Projet éolien des Marnières

COMPLÉMENTS AU DOSSIER DE DEMANDE D'AUTORISATION ENVIRONNEMENTALE

Août 2018

Le projet éolien des Marnières, composé de 3 éoliennes et d'un poste de livraison électrique implantés sur les territoires des communes de Marle et Marcy-sous-Marle, a fait l'objet d'une demande d'autorisation environnementale déposée le 22 février 2018.

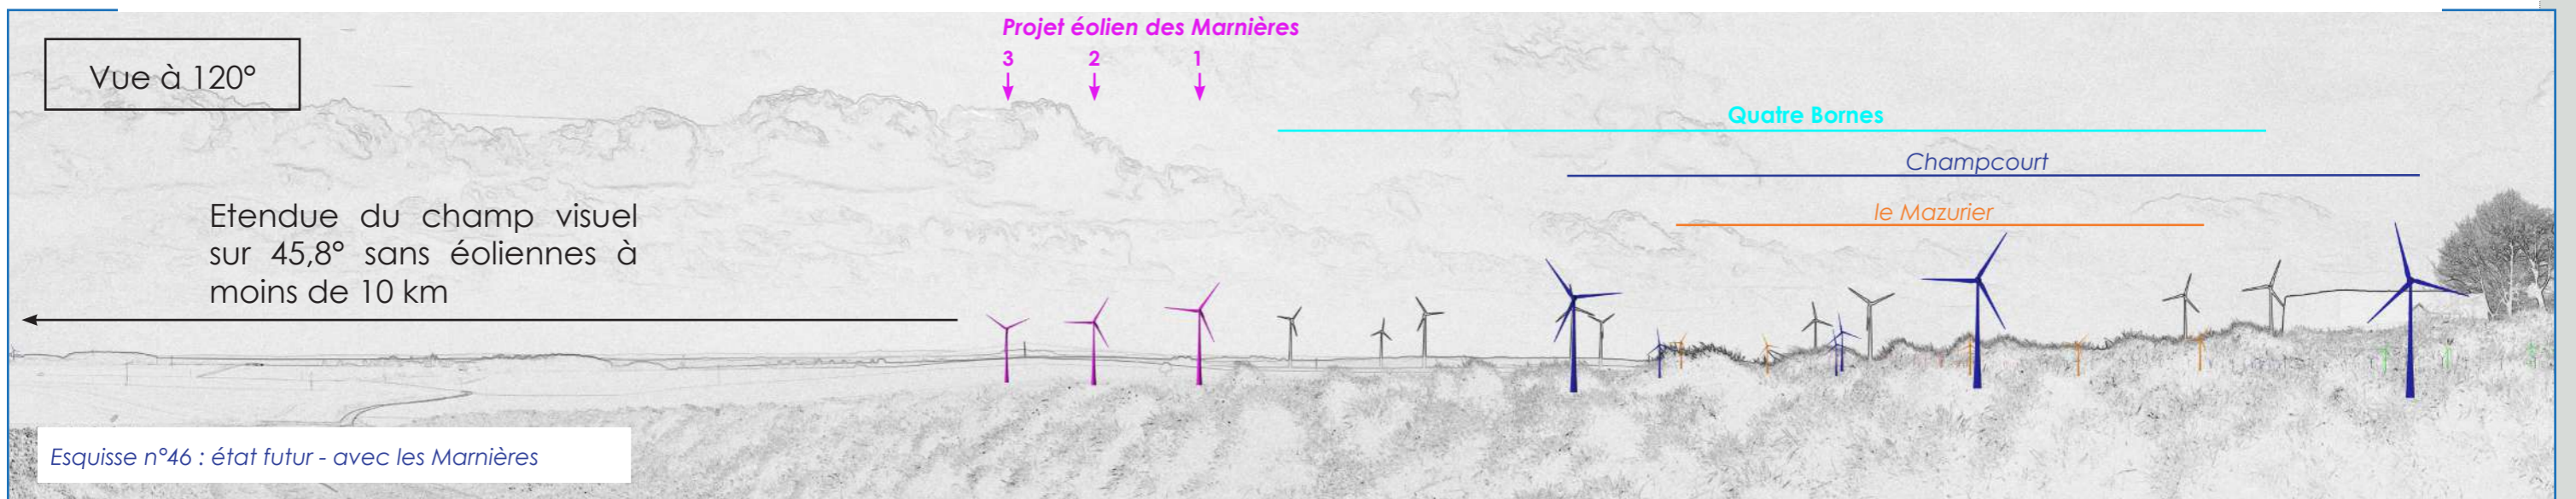
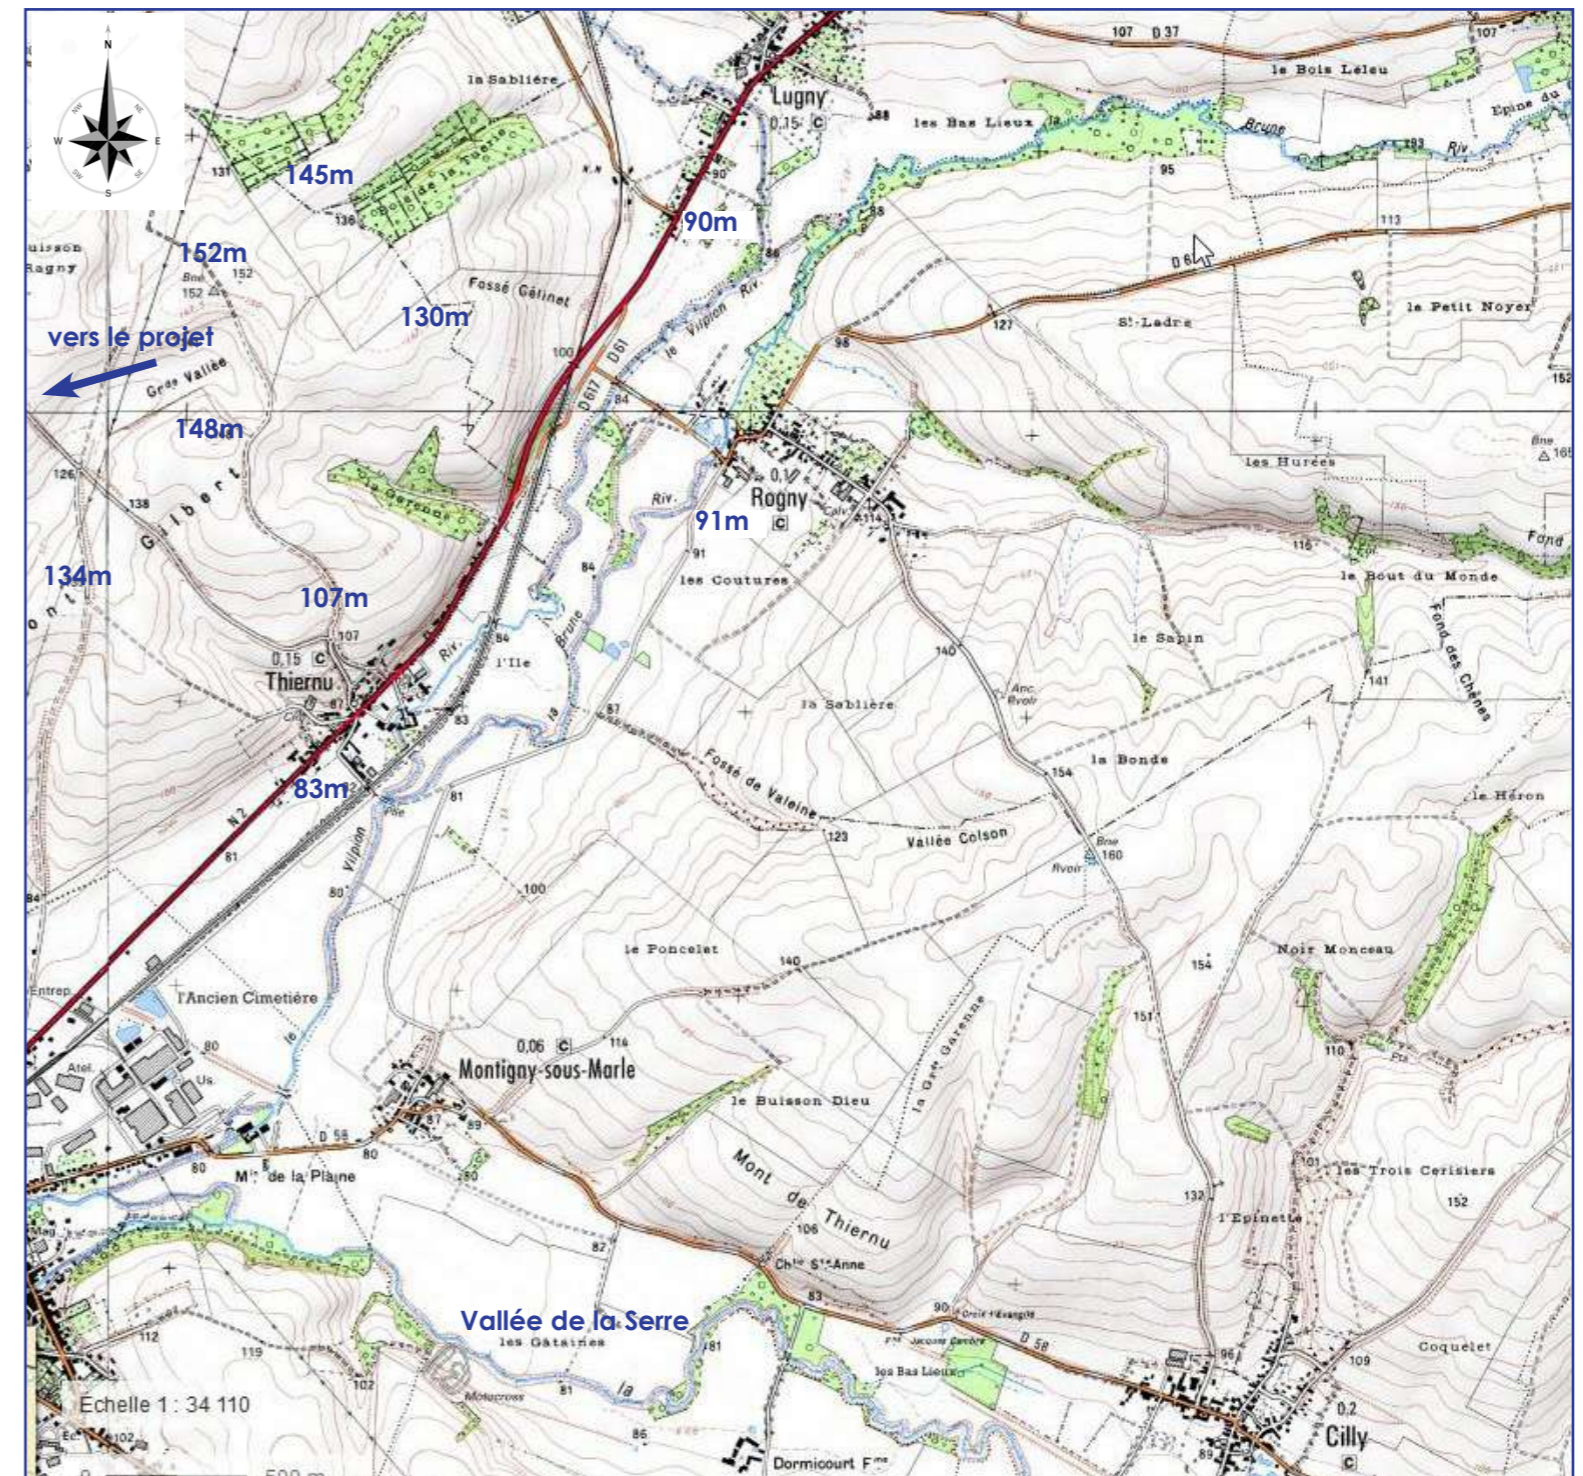
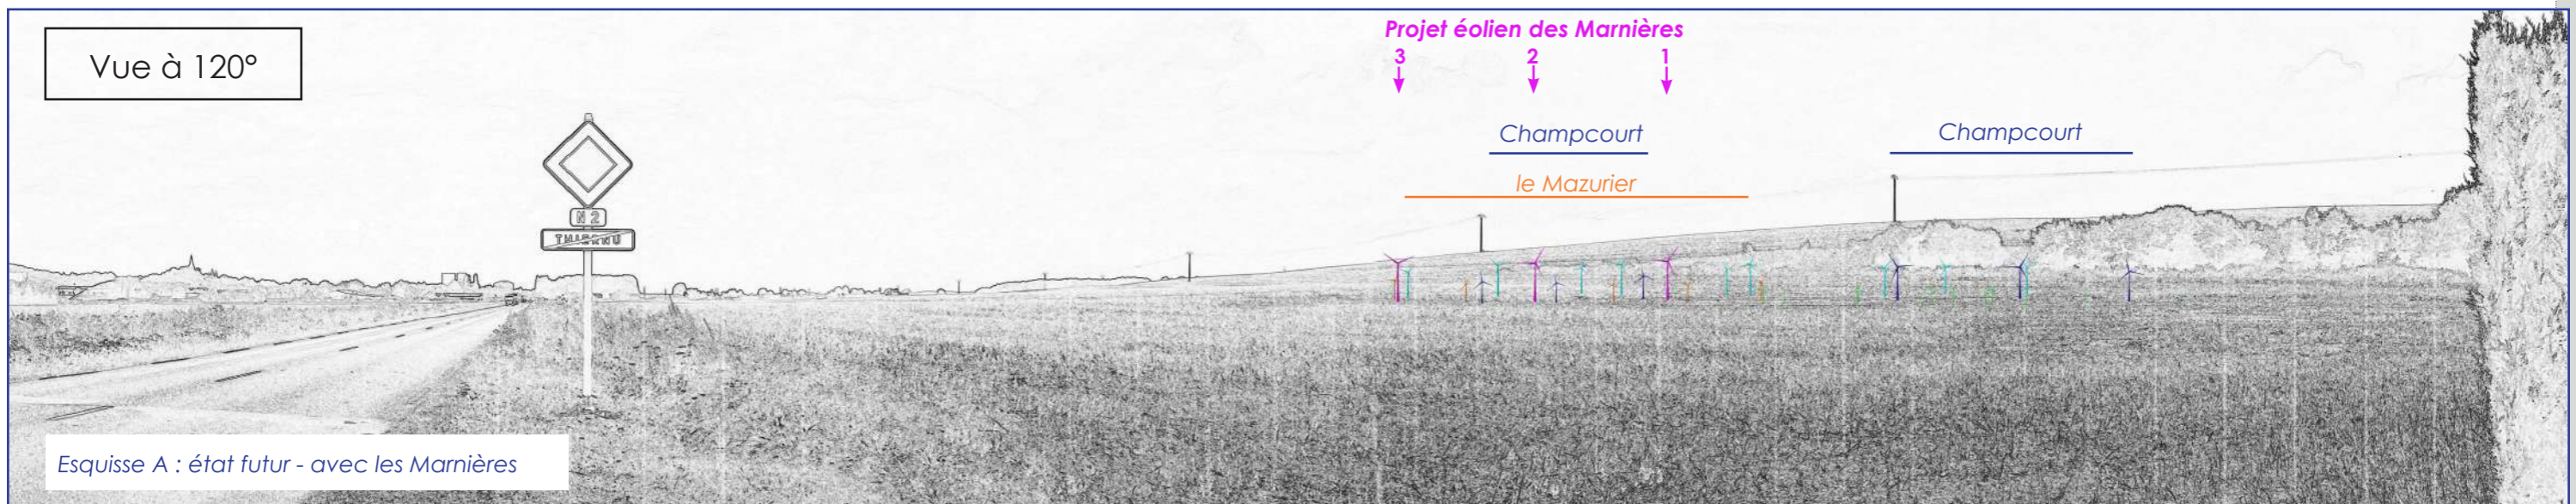
b) des photomontages supplémentaires sont nécessaires, depuis les lieux de vie des vallées de la Serre et du Vilpion (ex : Dercy, Thiernu, Voharies, ...) ;

Un nouveau photomontage (photomontage A, ci-contre) a été réalisé depuis la RN2 en sortant de Thiernu par le sud : l'église classée de Marle se situe à gauche de l'axe de la route. Les éoliennes des Marnières se trouvent à 70° de l'église. Lorsque l'on se situe au niveau de la dernière maison, les éoliennes sont masquées par le relief, seules les pales de l'éolienne n°3 dépassent du relief.

L'impact du projet est très faible depuis cette sortie de village (cf. photomontage a ci-contre).

CARTE REPRÉSENTANT LES VALEURS DES PENTES DU TERRAIN DANS L'AIRES D'ETUDE RAPPROCHÉE (6 KM)

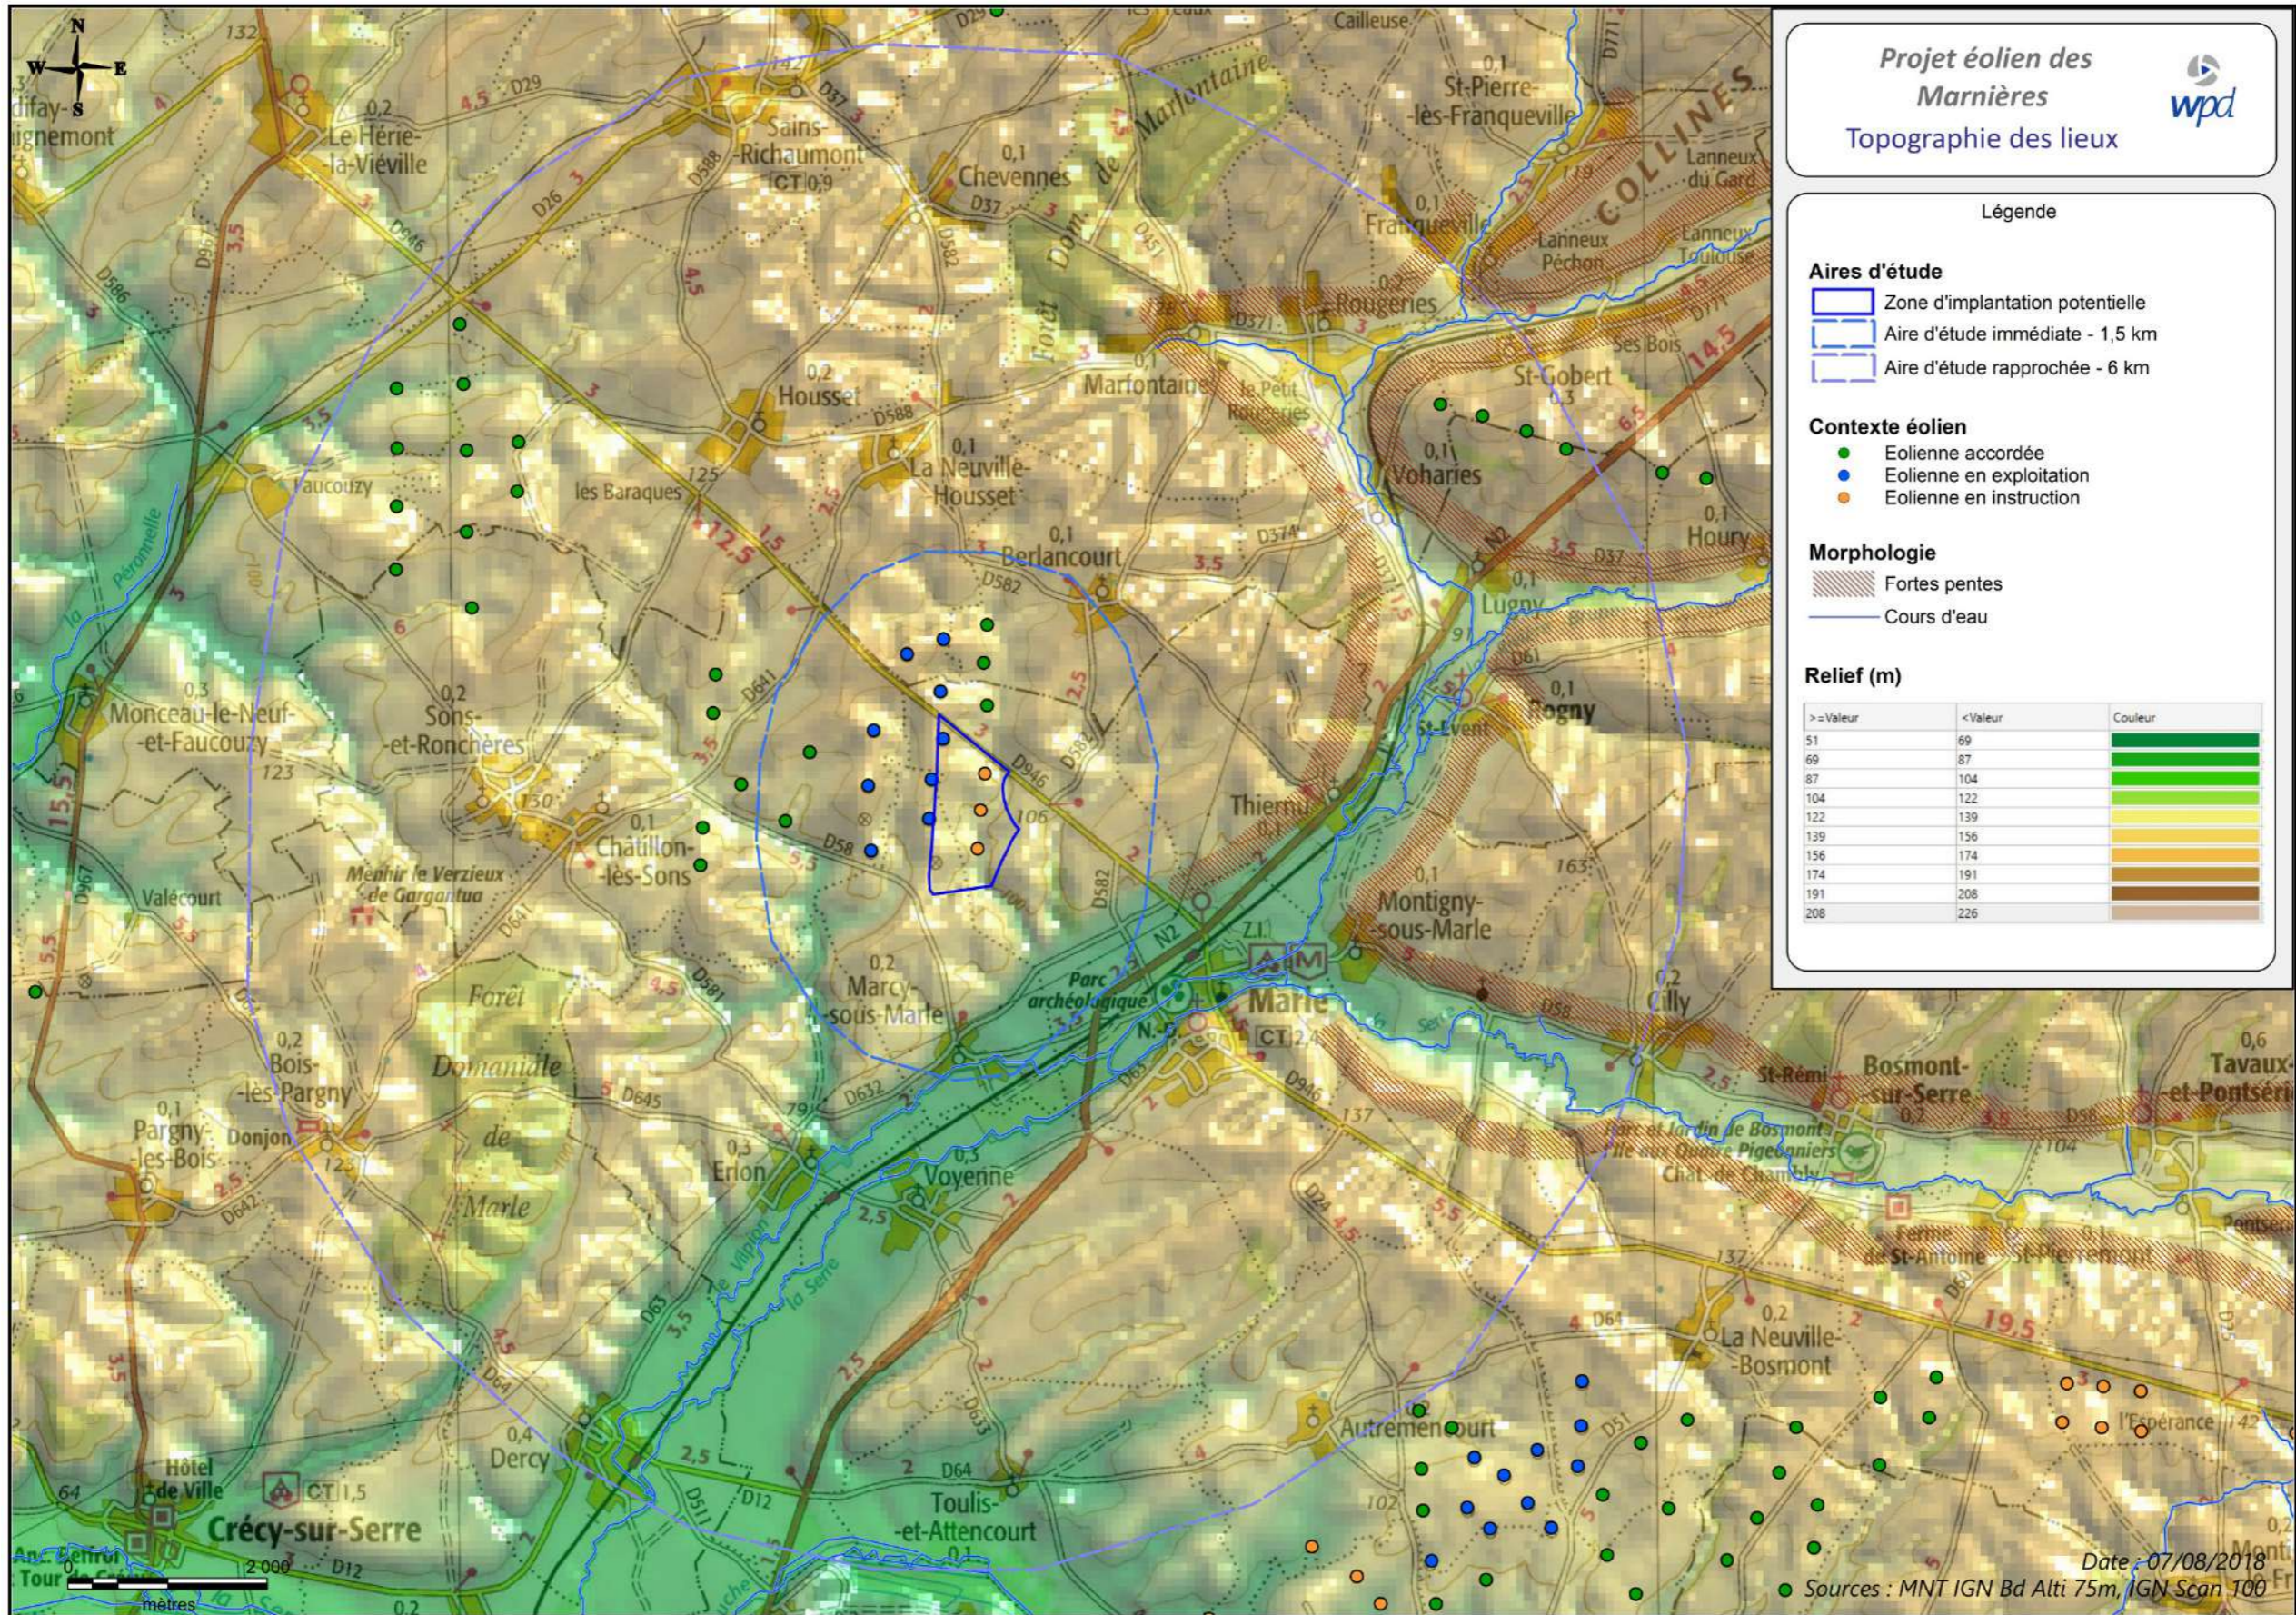
d) la documentation graphique fournie ne permet que difficilement d'apprécier la topographie des lieux, et notamment de localiser les ruptures de pente, et donc le recul des éoliennes et des lieux de vie par rapport à celles-ci, ainsi que d'évaluer les distances des thalwegs auxdites ruptures de pente, ainsi que les dénivelés existants.

Enfin, concernant le point 6.2.1.d), des éléments d'analyse topographique ont été apportés pour l'étude de l'impact paysa-ger vis à vis de certaines communes. Deux cartes représentant les pentes du secteur et la topographie des lieux ont également été jointes en pages 44 à 45 ci-après. du présent dossier.
